SERVICE INFO – INA 0117

Napínací rameno 534 0325 10 lepší znázornění značení

Obj. č.: 534 0325 10

Obrázek 2: Změněné značení pro pracovní oblasti napínacího ramene

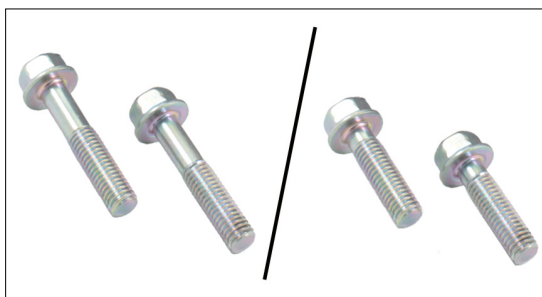
Označení pracovní oblasti (A1/A2, obrázek 2) na tělese nového napínacího ramene je daleko zřetelnější popř. je lépe vylisováno.

Při nasazeném klínovém žebrovaném řemenu a vytaženém aretačním kolíku se musí značka na páce (M, obrázek 2) nacházet přibližně v oblasti jmenovité pozice (N, obrázek 2). Při běžícím motoru se posune značka na páce do pracovní oblasti mezi A1 a A2 (obrázek 2).

Obrázek 3: Vlevo, staré provedení s širšími upevňovacími body. Vpravo, nové provedení s užšími upevňovacími body.

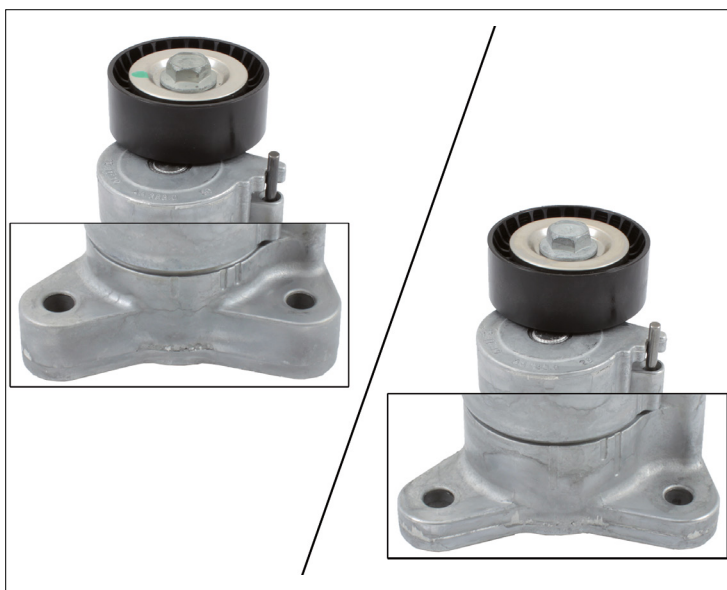
Kromě toho jsou upevňovací body nového provedení o 10 mm užší v porovnání se starým provedením. U modifikovaného provedení činí šířka upevňovacích bodů 12 mm (obrázek 3, vpravo), u staré varianty to bylo 22 mm (obrázek 3, vlevo).

Na základě změn rozměrů upevňovacích bodů se také změnila délka upevňovacích šroubů. Šrouby M8x40 mm u starého provedení proto nelze použít u modifikovaného napínacího ramene. Musí se vyměnit za přiložené šrouby M8x30 mm (obrázek 4).

Při montáži modifikovaného napínacího ramene je nutné bezpodmínečně použít přiložené šrouby.
